Beteiligung der Landesplanung als Träger öffentlicher Belange gemäß § 4 Abs. 2 BauGB
hier: **Landesplanerische Stellungnahme zum Entwurf des Bebauungsplans Nr. 24
„Am Schwanen-Soll“ der Gemeinde Papendorf, Landkreis Rostock**

Stellungnahme zur Reg-Nr.: 077-077n-BP02400-E240628
Vorhaben: B-Plan Nr. 24 "Am Schwanen - Soll"
Vorhabensträger: Gemeinde Papendorf

Bebauungsplan Nr. 24 "Am Schwanen-Soll" der Gemeinde Papendorf

Bebauungsplan Nr. 24 „Am Schwanen-Soll“ der Gemeinde Papendorf hier: Entwurf vom 28.06.2024

Auszug aus dem Geodatenportal - Landkreis Rostock

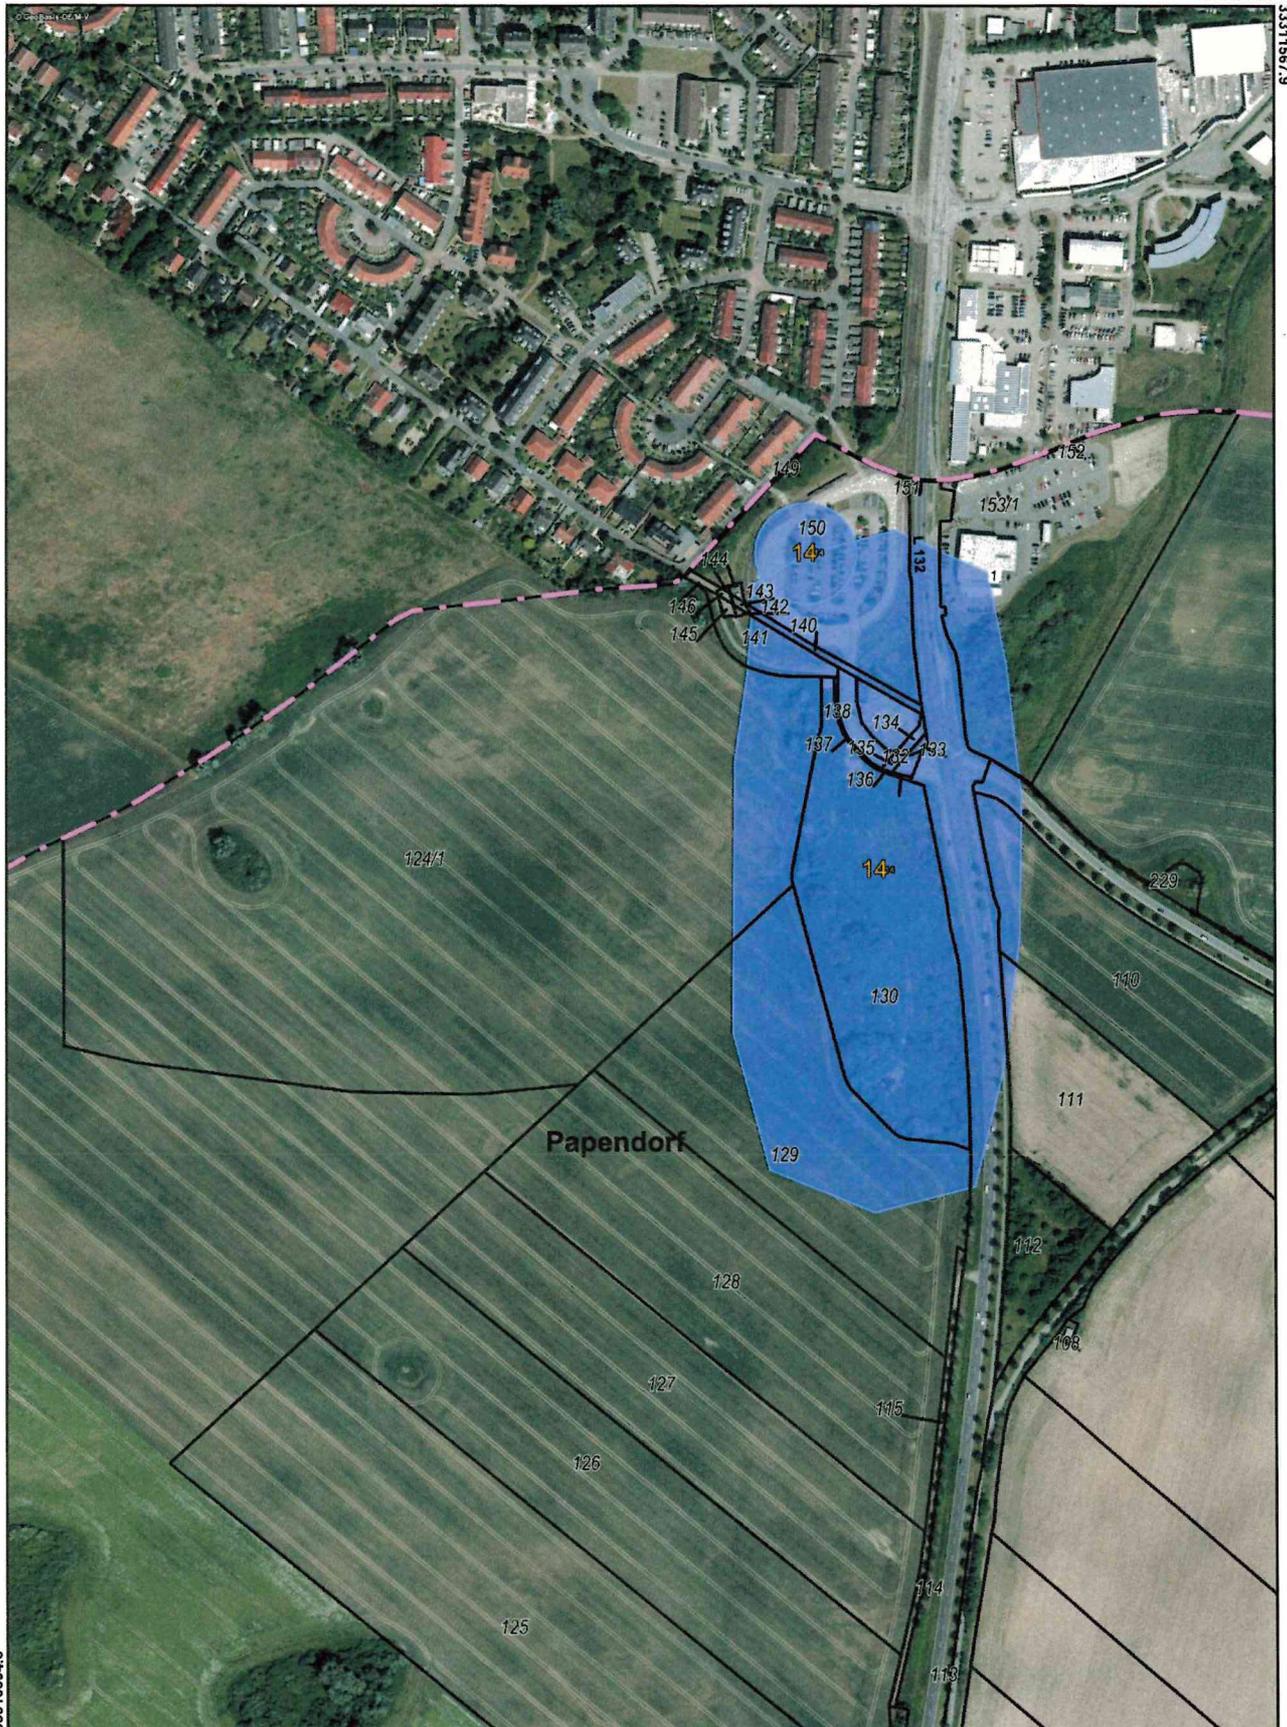
Im Bereich des o. g. Vorhabens sind mehrere Bodendenkmale bekannt (vgl. beiliegende Karte – blaue Markierungen), die durch die geplanten Maßnahmen berührt werden. Diese sind gemäß § 9 (6) BauGB nachrichtlich in den Bebauungsplan zu übernehmen (Denkmäler nach Landesrecht).

Dabei ist insbesondere die flächige Ausdehnung der Bodendenkmale gemäß beiliegender Karte in der Planzeichnung darzustellen. Dazu sind folgende Informationen in den Textteil zu übernehmen:

Die Farbe **Blau** (bzw. das Planzeichen BD2) kennzeichnet Bodendenkmale, deren Veränderung oder Beseitigung nach § 7 DSchG M-V genehmigt werden kann, sofern vor Beginn jeglicher Erdarbeiten die fachgerechte Bergung und Dokumentation dieser Bodendenkmale durch eine anerkannte archäologische Grabungsfirma sichergestellt wird. Alle durch diese Maßnahmen anfallenden Kosten hat gem. § 6 (5) DSchG M-V der Verursacher des Eingriffs zu tragen. Bergung und Dokumentation sind mit der unteren Denkmalschutzbehörde des Landkreises Rostock abzustimmen und müssen vor Beginn jeglicher Erdarbeiten sichergestellt sein.
